## Keuringsverslag van een elektrische laagspanning- en zeer lage spanningsinstallatie

### NIET CONFORM

Straatnaam Solftplaats  
Huisnummer 32  
Busnummer 202  
Postcode 2040  
Gemeente ANTWERPEN  
Land België

Controlebezoek van een huishoudelijke installatie volgens (KB 08/09/2019) - AREI Boek 1- 6.5. en 4.2.4.3.

Afbeelding schakel- en verdeelbord:

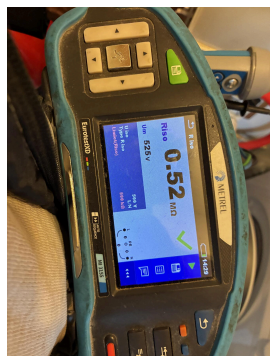
I5.14 De nominale spanning dient duidelijk vermeld te worden op een oordeelkundig gekozen plaats. (Boek 1 Onderafdeling 3.1.3.3.)

I8.17 De niet-gebruikte leidingen verwijderen of aan de uiteinden te isoleren. (Boek 1 Onderafdeling 4.2.3.3.b)

I9.03 Loshangend elektrisch materieel dient degelijk bevestigd te worden. (Boek 1 Afdeling 1.4.1. & 1.4.2)
